#### Réponse de Parc Eolien des Chênaies Hautes

### 3.8 Pollution des sols (13 citations)

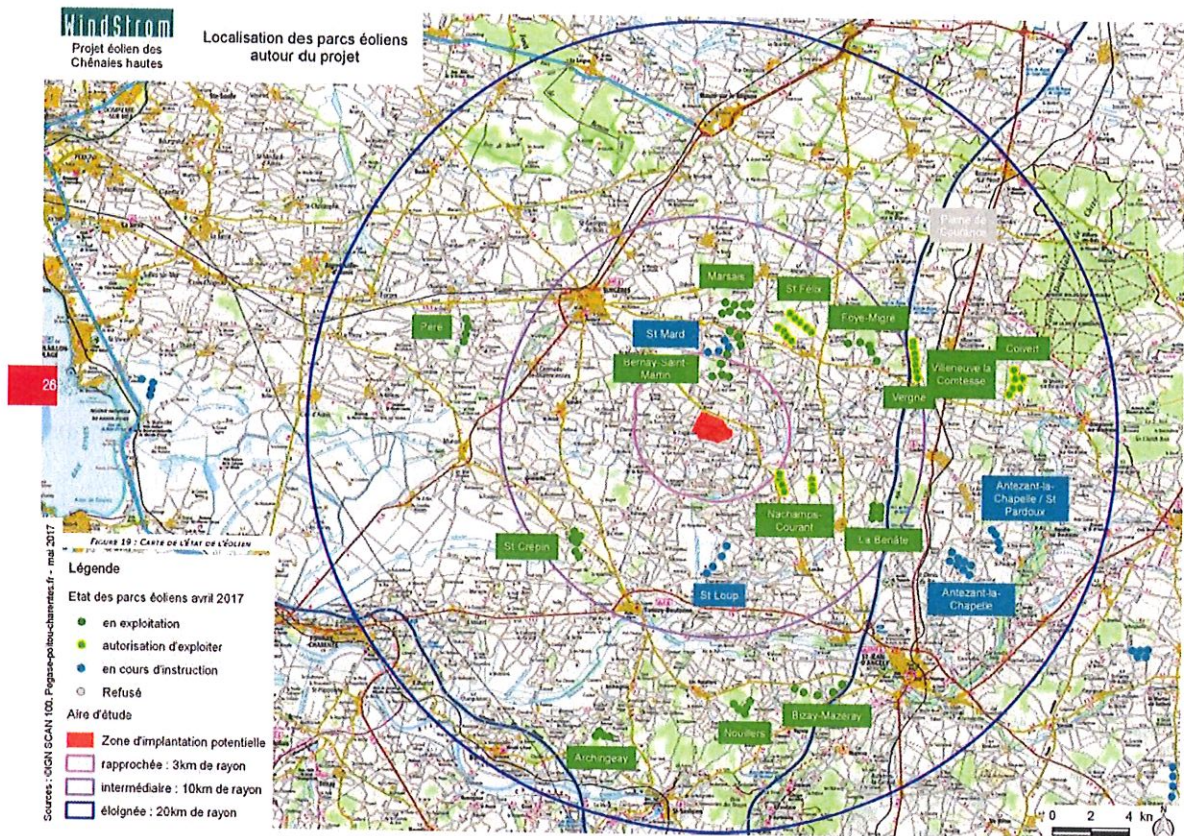
Il reste d'importants espaces de respirations : de 149° à l'ouest depuis Grand Breuil et de 143° à l'ouest depuis Treuil Grand Vent. **Le seuil d'alerte n'est pas atteint pour ces deux hameaux et nous avons de grands espaces de respiration.**

Les éoliennes du parc des Chênaies Hautes contribuent seulement à 11,9% et 10,2 % à la saturation visuelle.

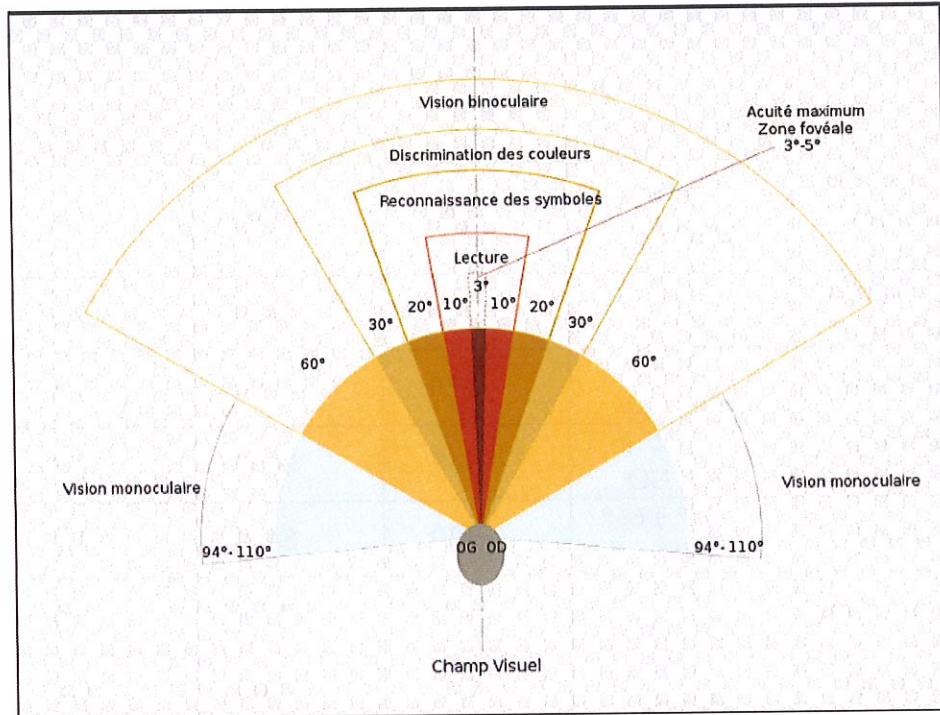
Ainsi, en comparant les éoliennes d'une hauteur en bout de pales de 180 m, situées à 2,2 km d'une maison de Tournay, à des objets situés à 50 m et à 20 m, les éoliennes du projet des Chênaies Hautes auraient une hauteur apparente de 4,1 m et 1,6 m. **Par conséquent, un arbre, une haie, un bâti d'une hauteur d'environ 4 m, qui est situé entre l'observateur et l'éolienne à une distance de 50 m, masquera ou filtrera la visibilité l'éolienne. A distance de 20m entre l'observateur et l'éolienne, un élément du paysage d'une hauteur de 1,6 m seulement viendra masquer l'éolienne**

En analysant le tableau, il est théoriquement possible d'avoir dans le même champ visuel notre projet, le parc de Bernay et de Marsais, mais, si des obstacles naturels ou artificiels d'une hauteur seulement de 0.5 à 1.6 m sont situés entre l'observateur et ces 3 parcs, à une distance de 20m, toutes les éoliennes seront entièrement masquées.
